核一廠

用過核子燃料乾式貯存設施

運轉執照申請案

審查意見

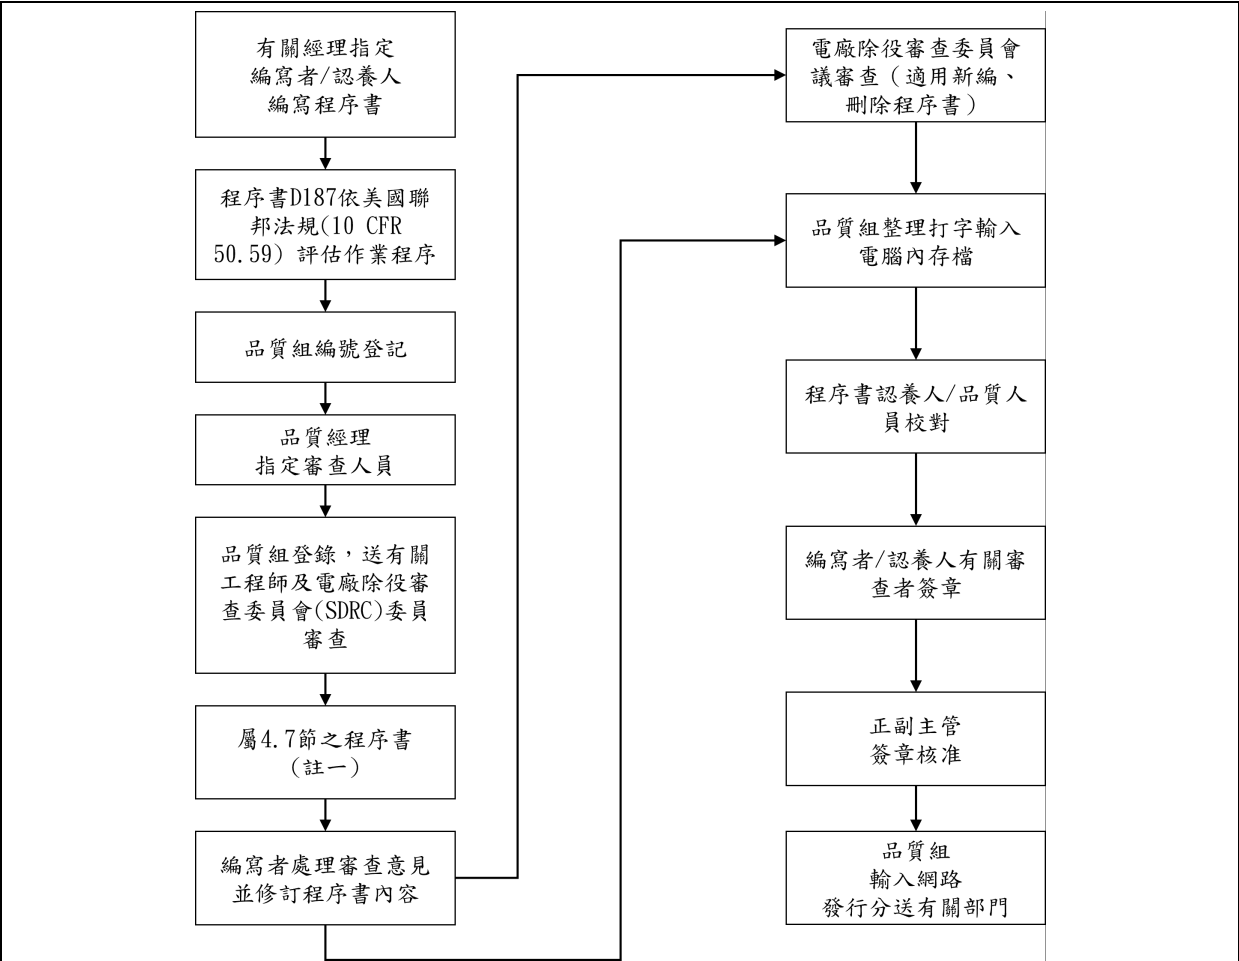
二、設施綜合概述(四)作業程序，敘及「...實際執行試運轉及運轉前，本公司將研擬並依據相關權責核定下列程序書或運轉規範之申請核備。」建議本段敘述"依現況修訂"，並補充說明此處"核定"的權責及流程。

謝謝委員指正，依審查意見修訂。補充說明核定權責及流程如下：

1. 核一廠由程序書 D120：「除役程序書管制程序」辦理核定權責及流程
2. 程序書管制作業流程圖

圖 2.4.1-3 侵台颱風路徑分類統計(1911~2024 年)

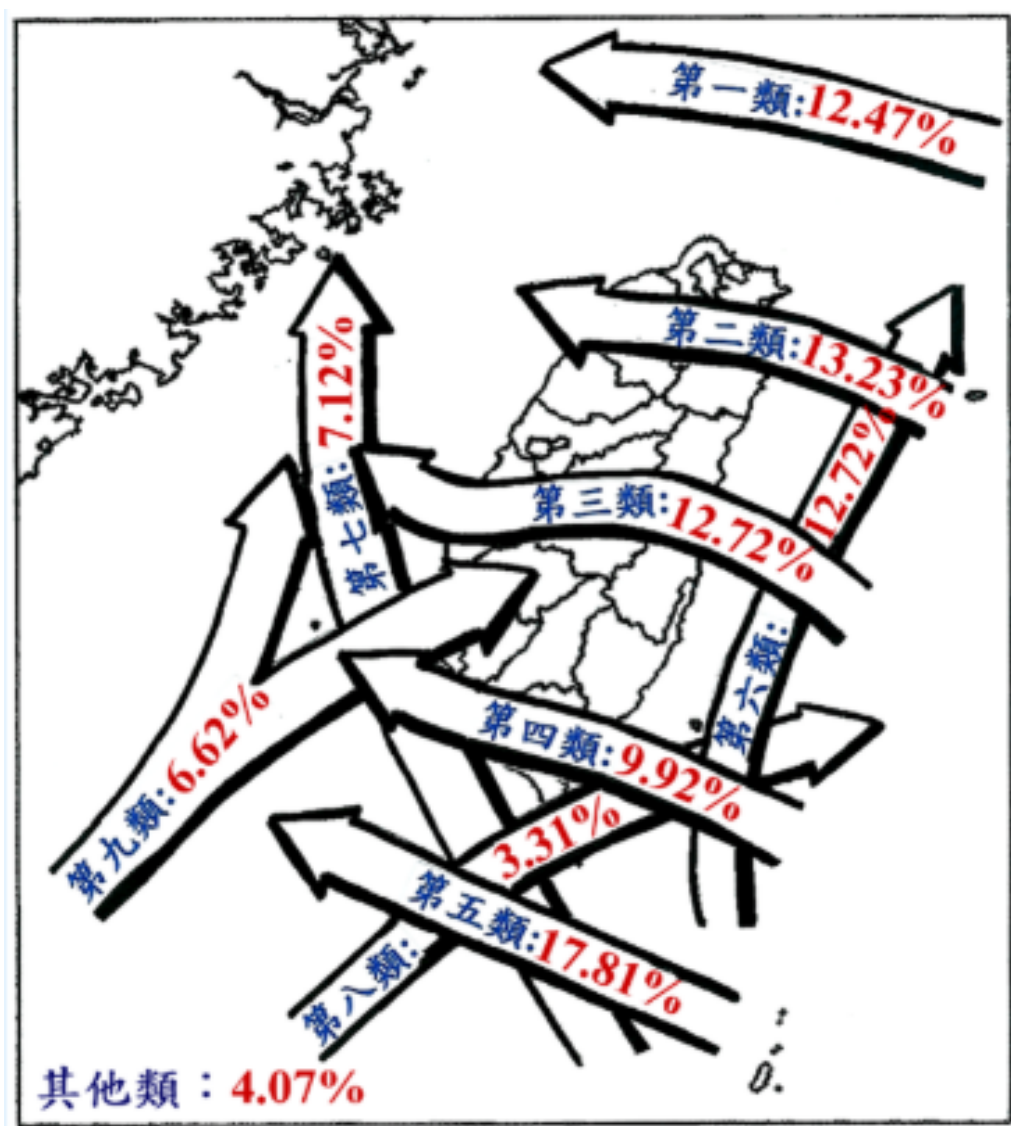
意見 編號	040	審查人員代碼	章節	頁碼
		A02	第二章四(一)	2.4.1-1
第 1 次審查意見				
近年來由於氣候變遷急遽，所造成的影響遠大於過去，此節所引用之氣象資料為 83~92 年，用以分析評估台灣北部之氣候特性，已失精準，請採用最新之十年者來論述，較為合理。				
此節之所有數據與表 2.4.1-2、表 2.4.1-3 及表 2.4.1-4 請一併修正。				
第 1 次審查意見答復說明				
1. 謝謝委員提醒。依「用過核子燃料乾式貯存設施安全分析報告審查導則」之規定："撰寫報告時所採用之各種資料，其調查、分析及評估之方法，凡於現行法規中有規定者，應從其規定。"，故本案於建造執照申請時，依規定提送之安全分析報告所採用之各種資料調查、分析及評估方法，以及依循之法規，皆為當時最新。				
2. 本案已於 97 年 12 月 3 日取得原能會(核安會前身)核發之建造執照。並依據核定之安全分析報告完成設施之建製造及試運轉。

3. 擬依委員意見更新所需之氣象資料，請詳附件 04-40-01。				
第 2 次審查意見				
依放射性物料管理法施行細則第二十六條之規定，申請核發運轉執照時，應檢附最新版之安全分析報告，申請建造執照之安全分析報告應予以更新提送審查。				
核定之建造執照安全分析報告係依當時之狀況審核，現下審查若有不適之處，仍然可要求修正。				
同意答復 3，其餘不接受。				
第 2 次審查意見答復說明				
謝謝委員意見，已更新所需之氣象資料相關之數據，經檢視並不影響既有安全分析結果，對設計基準亦無影響；請詳附件 04-40-02。				
第 3 次審查意見				
同意答復。

圖 2.5.1-1 場址半徑 5 km 內行政區圖

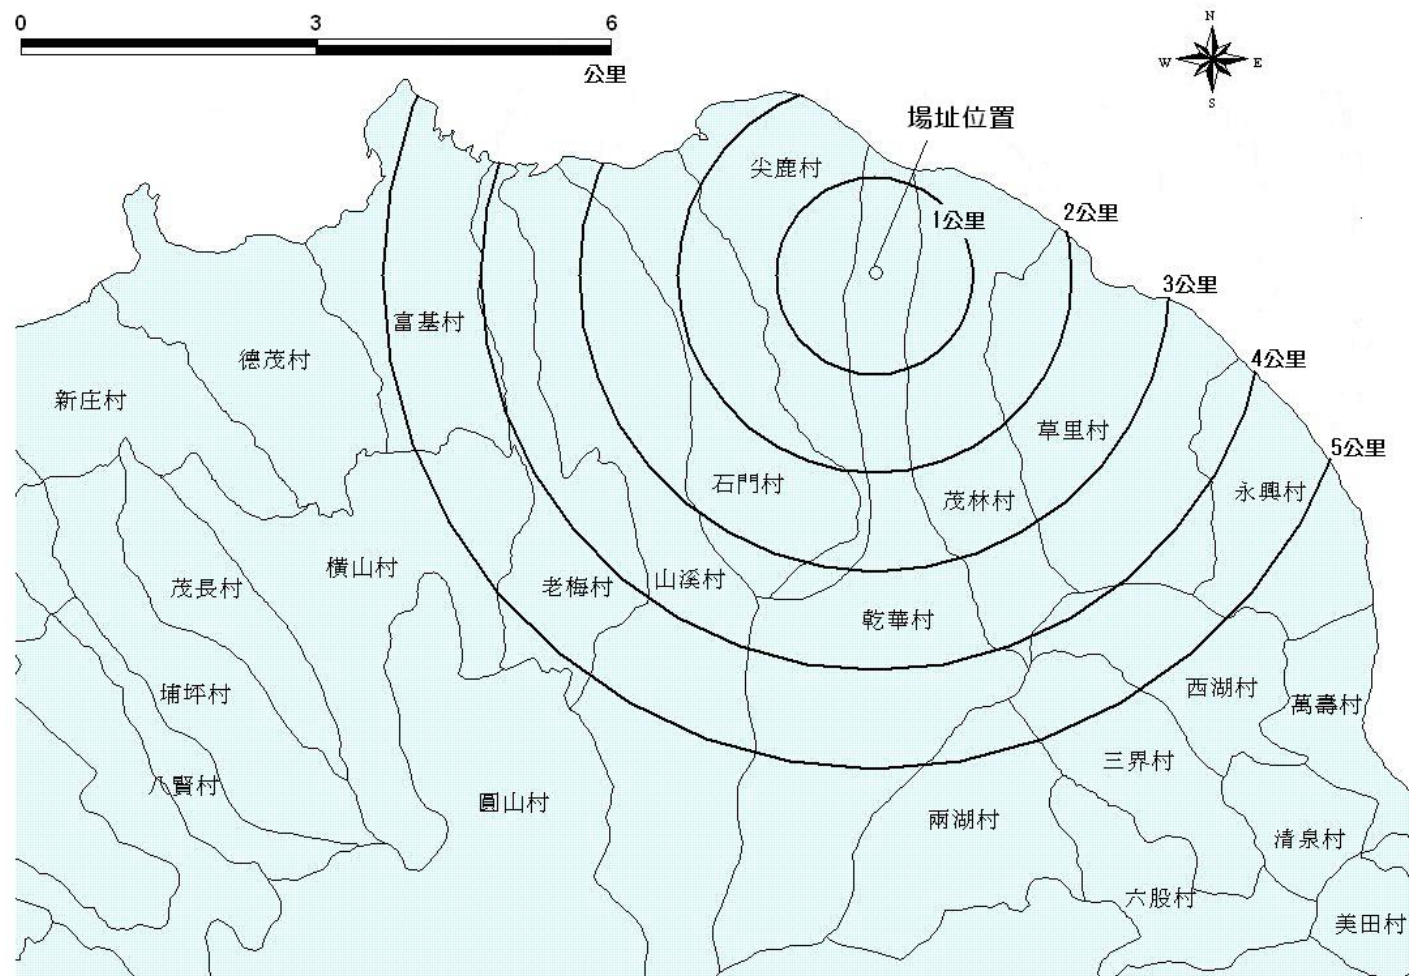
意見編號	041	審查人員代碼	章節	頁碼
		A02	第二章五(一)	2.5.1-1
第 1 次審查意見				
此節之所有數據請引用最新者。				
第 1 次審查意見答復說明				
1. 謝謝委員提醒。依「用過核子燃料乾式貯存設施安全分析報告審查導則」之規定："撰寫報告時所 <u>採用之各種資料</u> ，其 <u>調查</u> 、分析及評估之方法，凡於 <u>現行法規中有規定者</u> ，應從其規定。"，故本案於建造執照申請時，依規定提送之安全分析報告所採用之 <u>各種資料調查</u> 、分析及評估方法，以及依循之法規，皆為 <u>當時最新</u> 。				
2. 本案已於 97 年 12 月 3 日取得原能會(核安會前身)核發之建造執照。並依據核定之安全分析報告完成設施之建製造及試運轉。				
3. 擬依委員意見更新周圍人口概況所需資料，請詳附件 04-41-01。				
第 2 次審查意見				
依放射性物料管理法施行細則第二十六條之規定，申請核發運轉執照時，應檢附最新版之安全分析報告，申請建造執照之安全分析報告應予以更新提送審查。				
核定之建造執照安全分析報告係依當時之狀況審核，現下審查若有不適之

處，仍然可要求修正。 同意答復 3，其餘不接受。				
第 2 次審查意見答復說明				
謝謝委員指正，已更新此節周圍人口概況所需資料之數據，經檢視並不影響既有安全分析結果，對設計基準亦無影響；請詳附件 04-41-02。				
第 3 次審查意見				
同意答復。
